Asunto: Asentamientos de viviendas en el sector de Solanda

ASUNTO: Análisis de asentamientos viviendas sector Solanda

**ÁREA DE ESTUDIO ASENTAMIENTOS VIVIENDAS SECTOR SOLANDA**

Figura 1: Perfil Geológico geotécnico tipo para el sector de Solanda1

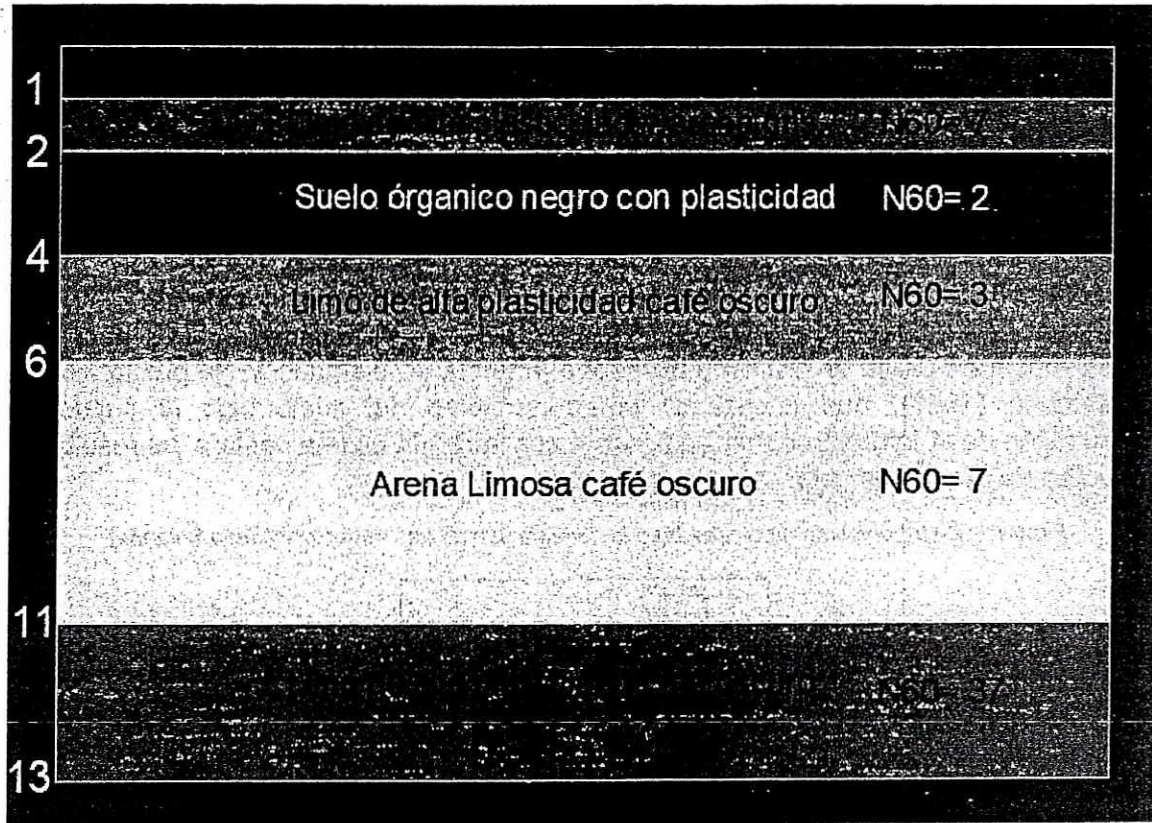
Con los resultados de las perforaciones, la Universidad Católica ha conformado un perfil geológico geotécnico; el resultado de esta sección ajustado para el presente análisis, se muestra en la siguiente figura

Con los datos del valor de SPT (N60) se puede determinar la capacidad de carga de soporte del suelo. Para este cálculo se ha utilizado la fórmula propuesta por Meyerhoff (1975). Los datos de ingreso para el cálculo han sido propuestos utilizando el siguiente criterio: la profundidad de cimentación de la infraestructura estaría aproximadamente a 1,50 metros bajo el actual nivel del terreno, es decir, en el estrato limoso de alta plasticidad y arena gris. En cambio, para el ancho de zapata se adopta un valor de 2 x 2 metros. Los resultados de capacidad de carga con estos datos se presentan en el siguiente cuadro:

Se puede notar que, casi inmediatamente, la capacidad de carga desciende de 10 t/m<sup>2</sup> a 3 t/m<sup>2</sup>. Esta diferencia puede repercutir considerablemente en la estabilidad geotécnica de la estructura, pues, la transferencia de carga de este elemento al suelo debe aún permanecer en rangos altos. Para comprobar esta hipótesis se considera una transferencia de carga de 15t/m<sup>2</sup> y utilizando la teoría de distribución de presiones de Boussinesq (1885), que analiza el comportamiento del suelo bajo la supuesta cimentación de la infraestructura. La figura a continuación es una captura del resultado del bulbo de presiones obtenido para este caso.

Figura 2: Distribución de presiones bajo la cimentación de una estructura (Caso Solanda)

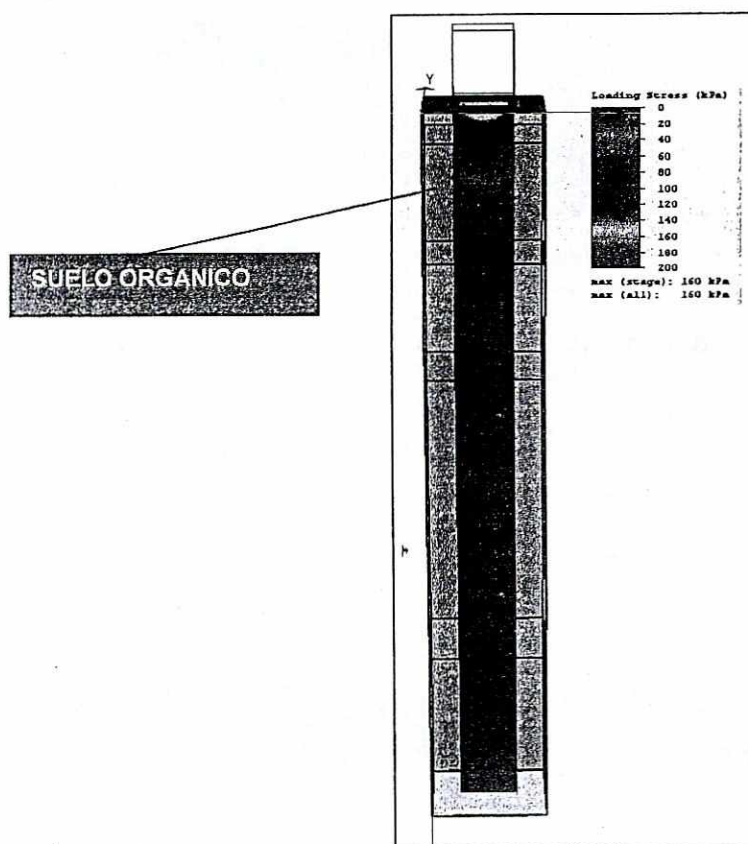
Cada cubo indicado en la imagen corresponde a los estratos presentados en la figura 1 de este informe. Se puede notar que la carga en el tope del estrato, tiene relación con el suelo orgánico y presenta un remanente que se ubica entre 10 y 12 t/m<sup>2</sup>. Si se comparan estos valores con el obtenido en el cuadro 3, se tiene que el suelo a esa profundidad estaría fallando por insuficiente capacidad de soporte.

Posiblemente, este tipo de falla también está vinculado con el módulo de elasticidad del suelo, pues, al ser un suelo orgánico presentaría un grado importante de elasticidad.

Figura 3: Distribución de Carga en Profundidad para el subsuelo del sector de Solanda 1

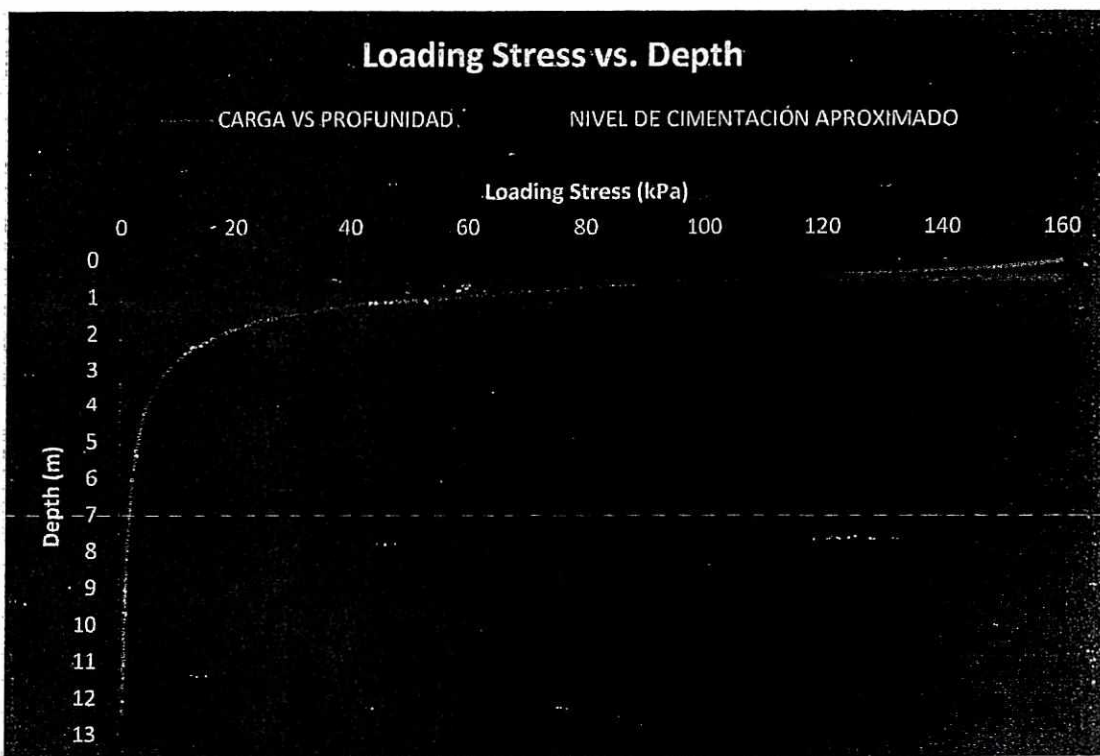
La gráfica siguiente muestra cómo varía la distribución de la carga con la profundidad.

Es importante señalar que, la transferencia de carga al suelo, también, estaría siendo provocada por el tránsito de vehículos pesados. En este sentido, se coincide con la recomendación establecida en el informe de la PUCE, en cuanto a la necesidad de reorientar este tipo de tránsito en el sector.
